DM.252.20.2019

W odpowiedzi na skierowane do Zamawiającego - Zarządu Dróg Powiatowych w Pasłęku zapytania dotyczące treści specyfikacji istotnych warunków zamówienia w postępowaniu prowadzonym w trybie przetargu nieograniczonego na „Przebudowa mostu w ciągu drogi powiatowej nr 1131N w km 3+800 w miejscowości Jagodnik”, na podstawie art. 38 ust. 2 ustawy z dnia 29 stycznia 2004 r. – Prawo zamówień Publicznych (t. j. Dz. U. z 2018r. poz. 1986 ze zm.) informujemy i wyjaśniamy:

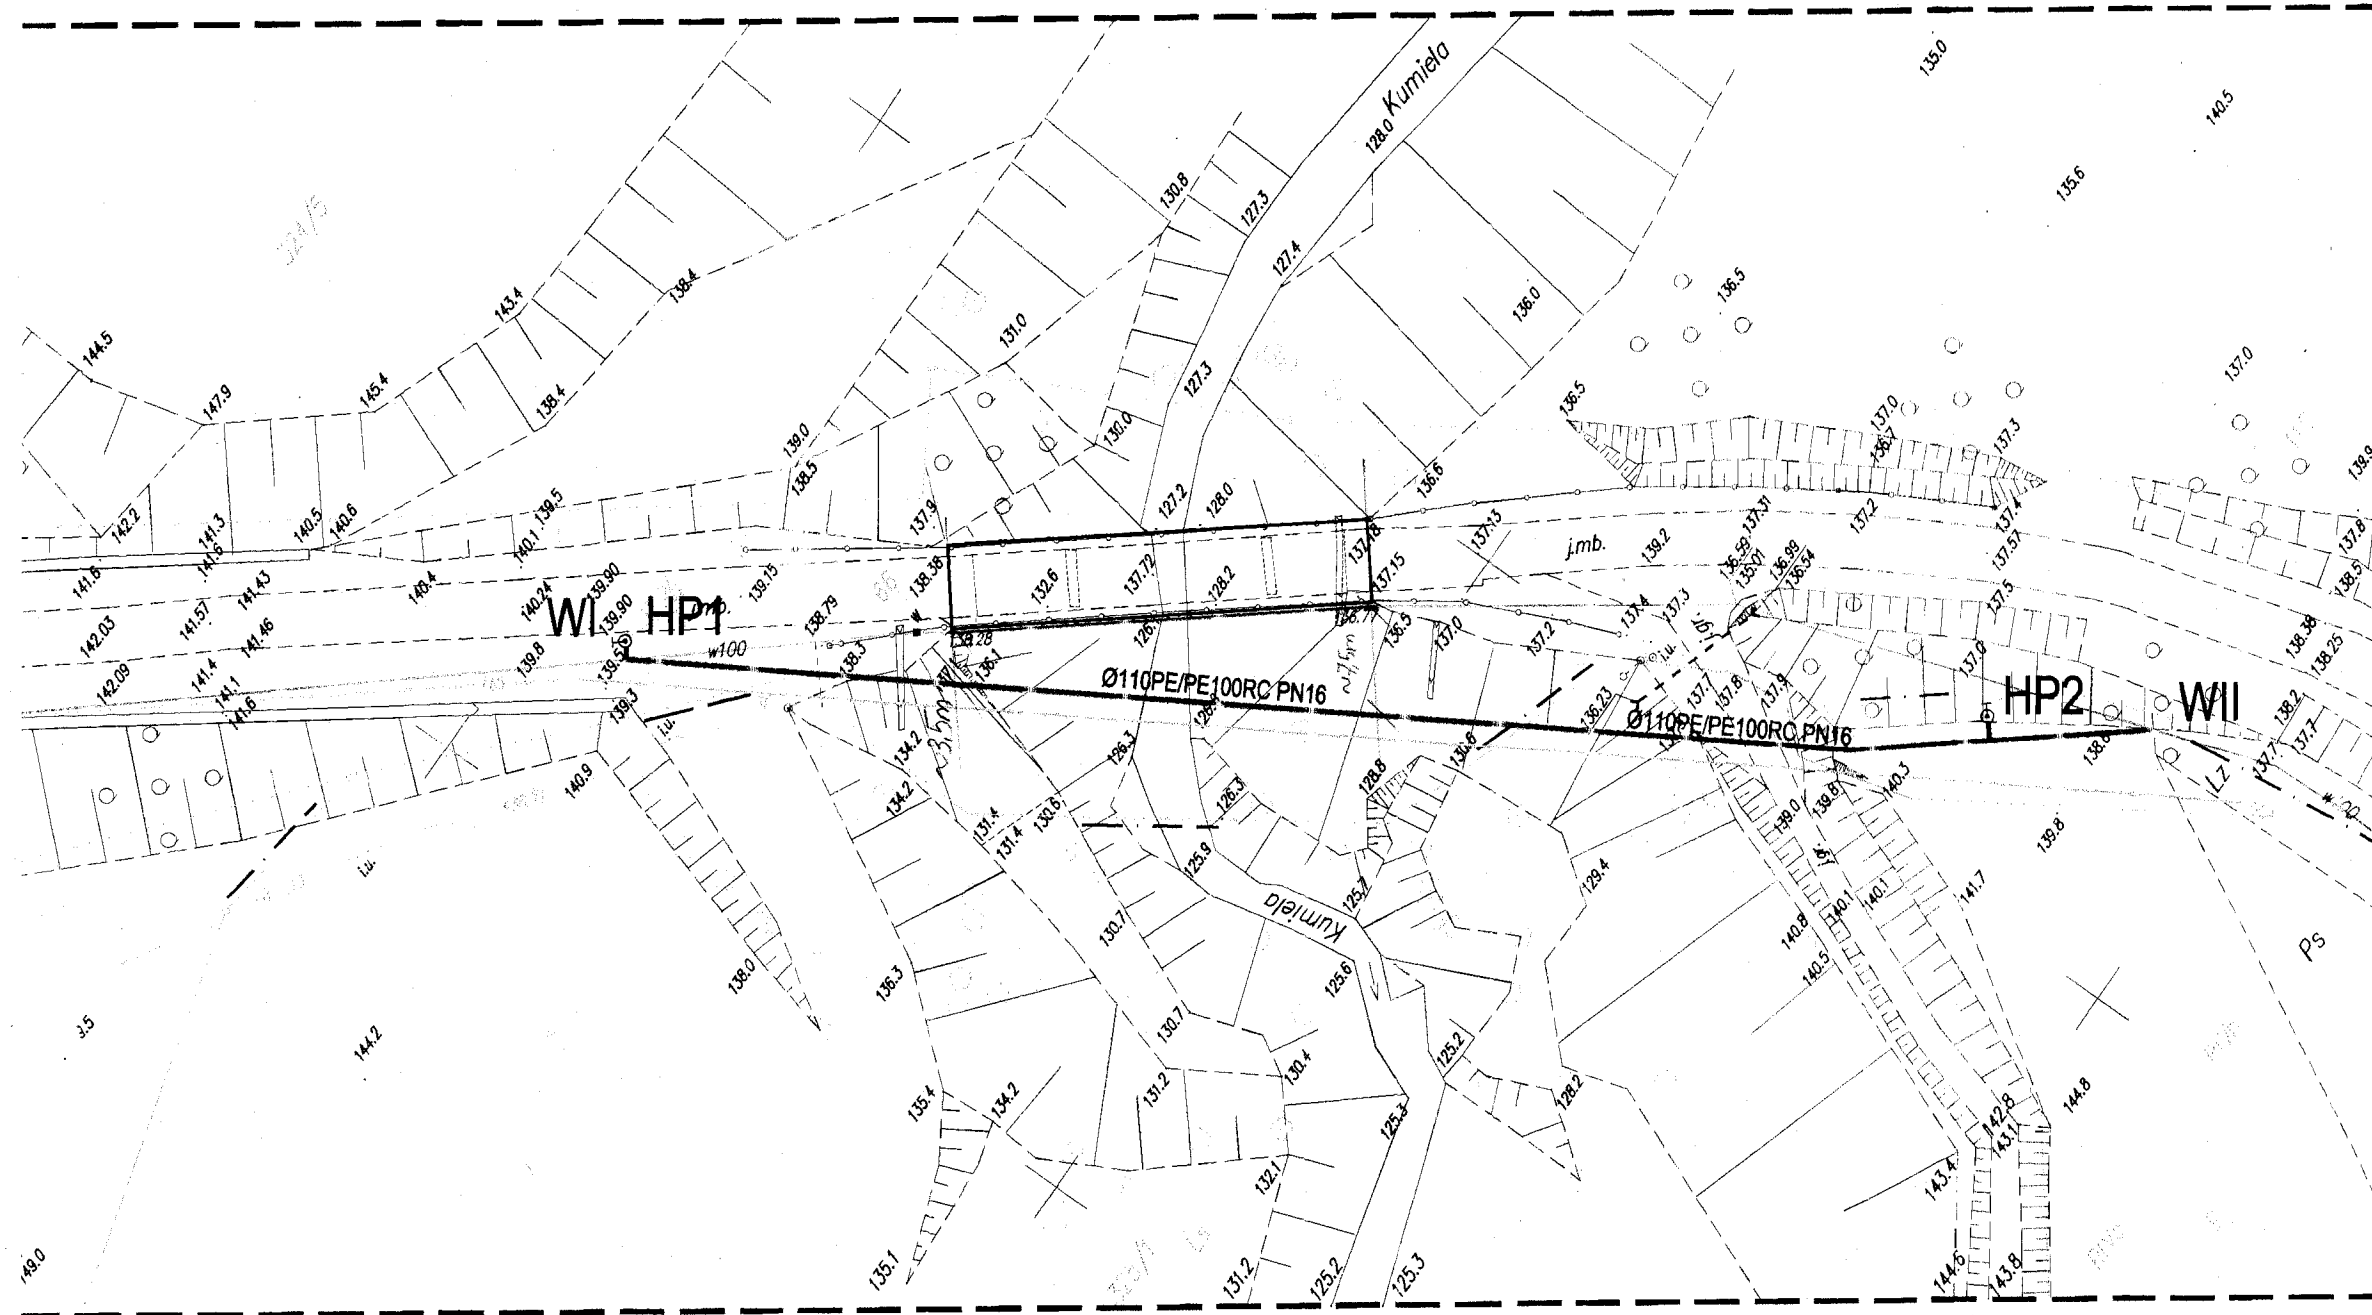
Z dokumentacji projektowej wynika, że pod obiektem podwieszony jest wodociąg fi 100, który należy zabezpieczyć na czas robót. Podczas wizji lokalnej nie stwierdzono obecności takiego wodociągu. Prosimy o wskazanie jego lokalizacji.

Odpowiedź: Wodociąg został zdemontowany. Aktualny przebieg obrazuje załączona do odpowiedzi mapa.
